Ve Zlíně dne 11. ledna 2024

Věc: Zadávací řízení - „Obnova soustavy veřejného osvětlení Opava“ - vysvětlení zadávací dokumentace

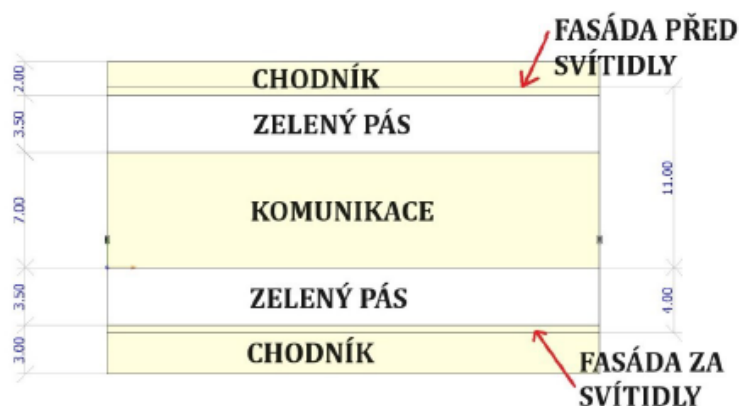
Jako příklad jedné z mnoha (konkrétně 17 situací) uvádíme výpočtovou situaci 1503, u které jsou chybně uvedené fasády (plochy pro výpočet rušivého osvětlení) před svítidly i za svítidly. Fasáda za svítidlem je umístěna v chodníku a fasáda před svítidlem také.

Označení svět. výpočtu	Zóna životního prostředí	Vzdálenost objektu od krajnice vozovky u stožáru [m] (objekt za stožárem)	Vzdálenost objektu od krajnice vozovky u stožáru [m] (objekt před stožárem)
1503	E3	4	11

Výpočet osvětlení by pak vypadal následovně:

Na základě dotazu č.3 i následujícího dotazu č.4 Zadavatel zkontroloval parametry pro světelně-technické výpočty uvedené v příloze č. 5 - Podklady pro světelně-technické výpočty. Zadavatel se při kontrole zaměřil na soulad zadané geometrie soustavy veřejného osvětlení a osvětlovaného prostoru ve vztahu k výpočtům rušivého osvětlení. V rámci důkladné kontroly byly zjištěny nesrovnalosti v celkem 21 případech. Zadavatel všechny změny parametrů geometrie osvětlovaného prostoru i vzdálenosti objektů pro výpočet rušivého světla zapracoval do Přílohy č. 5 - Podklady pro světelně-technické výpočty a všechny změny vybarvil oranžovou barvou.

Odpověď uvedena v odpovědi na dotaz č. 3.
